## **Augmentation de la capacité nominale de la centrale de valorisation de biogaz à Lachute**

**Addenda – Réponses aux questions et commentaires d'août et de septembre 2013 – Dossier 3211-12-160**

N/RÉF : 068-B-0004691-001-EN-R-0002-00 | NOVEMBRE 2013

Figure 1 : Émanations de H<sub>2</sub>S suite au bris d'une conduite en amont des suppresseurs

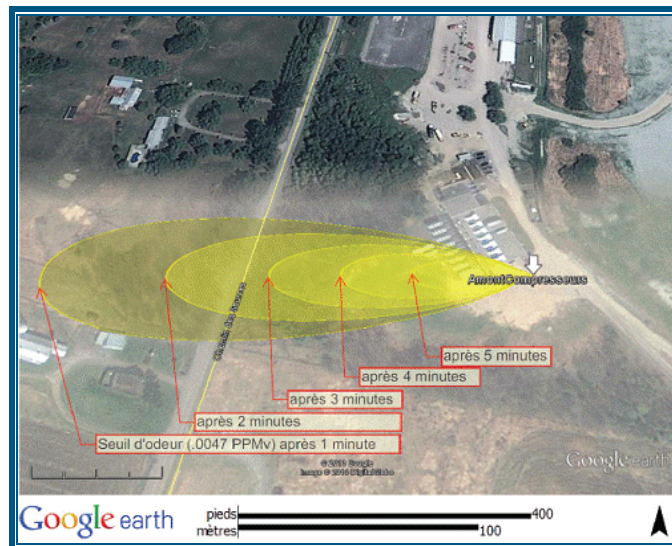
### **QC-20 Préciser les raisons pour lesquelles Lidya Énergie n'a pas fait mention du H<sub>2</sub>S à la section 6 « Gestion des risques d'accident », et n'a pas retenu une fuite de H<sub>2</sub>S comme scénario de formation d'un nuage toxique dans son analyse de risques et dans son plan des mesures d'urgence.**

Le H<sub>2</sub>S présent dans le biogaz est généré suite à la décomposition anaérobie des matières enfouies dans le LET. La concentration de H<sub>2</sub>S dans le biogaz capté varie entre 600 et 800 ppm avec une concentration moyenne de 745 ppmv. Ce dernier est dégradé par le système de traitement biologique du biogaz qui se retrouve en amont du système de prétraitement. Une fuite de H<sub>2</sub>S n'a pas été considérée telle quelle puisque celui-ci fait partie intégrante du mélange gazeux qui constitue le biogaz et qui est déjà considéré dans le plan des mesures d'urgence. Toutefois, afin de donner un surplus d'information sur les risques associés à ce composé, les sections qui suivent résument les différents scénarios plausibles quant à la formation d'un nuage toxique.

Les résultats démontrent que les zones de 100 ppmv et 15 ppmv sont toujours inférieures à 10 mètres de t=0 à t=5 minutes et plus. L'accès à ces zones devra se faire avec de l'équipement de sécurité approprié.

Le seuil d'odeur atteint les habitations de l'autre côté du chemin des Sources peu de temps après la rupture, soit 255 mètres, mais régresse rapidement à mesure que le débit à la source diminue (Figure 1). Ces émanations se mélangeront avec les émissions fugitives du biogaz du LET au point où les personnes vivant de l'autre côté du chemin ne percevront probablement pas de différence.

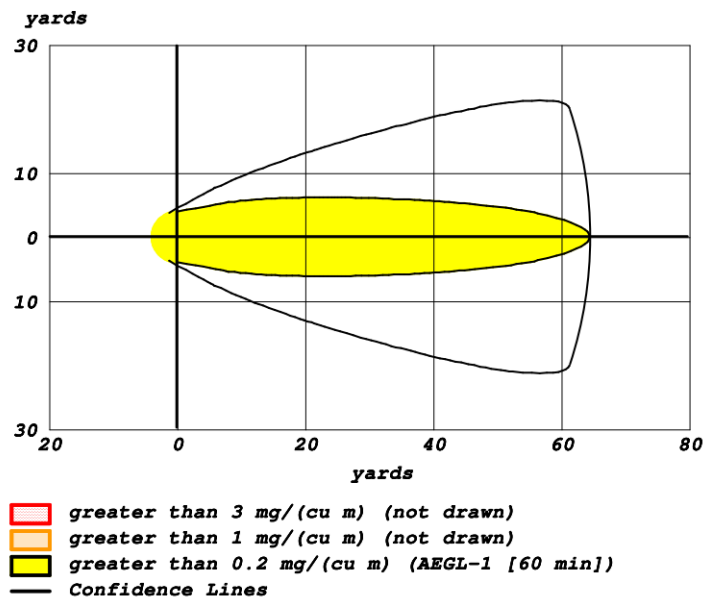
**QC-22 Préciser les raisons pour lesquelles Lidya Énergie n'a pas retenu un déversement de H<sub>2</sub>SO<sub>4</sub> comme scénario d'accident, suivi de la formation d'un nuage toxique, dans son analyse de risques et dans son plan des mesures d'urgence. Pourtant, la section 6.1 « Risques d'accidents technologiques » indique qu'une quantité de 10 m<sup>3</sup>/j d'eau usée est produite par le système de traitement biologique de désulfuration des biogaz, et que cette eau est un acide faible.**

La principale raison pour laquelle un scénario de déversement d'acide sulfurique suivi de la formation d'un nuage toxique n'a pas été considéré dans l'analyse de risques industriels est le fait que cet acide soit de très faible concentration. En effet, Lidya Énergie a procédé à l'élaboration d'une fiche signalétique de cette eau acide résiduelle, et ce, par une firme spécialisée et selon la norme canadienne ANSI Z400.5-2004 (cette fiche signalétique est une annexe du plan de mesure d'urgence inclus comme annexe 10 dans document principal de l'étude d'impact). Dans la fiche signalétique, il a été mentionné que le produit (solution d'acide sulfurique) est chimiquement stable.

D'après la documentation fournie, la concentration de l'acide sulfurique serait comprise entre 5 et 15 %, soit un acide faible. Le bris d'une conduite ou la rupture du réservoir de stockage entraînerait un déversement de la solution d'acide sulfurique dans un bassin secondaire. Le déversement est ainsi confiné dans la digue et reste sous contrôle. Ce scénario de déversement est inclus dans le plan de mesures d'urgence joint en annexe du rapport principal de l'étude d'impact (voir annexe 10).
